この製品の英語版データシートに間違いがありましたので、お詫びして訂正いたします。  
この正誤表は、2017年9月12日現在、アナログ・デバイセズ株式会社で確認した誤りを記したものです。

製品名：AD5124 / AD5144 / AD5144A

対象となるデータシートのリビジョン(Rev)：英語版：Rev.B、日本語版：Rev.A

訂正箇所：P.24, Fig 44 Daisy-Chain Configuration 回路図表記の誤り

Figure 44. Daisy-Chain Configuration

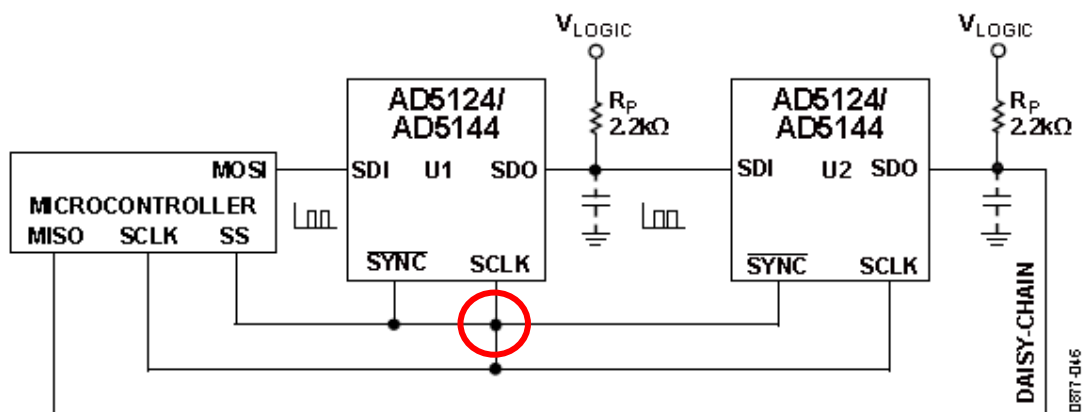
【誤】 図中 AD512 / 44 の U1 の SCLK と SYNC-SS ラインの回路接続部分 赤色枠内

【正】 正しくは、接続を示すドットは必要ありません。
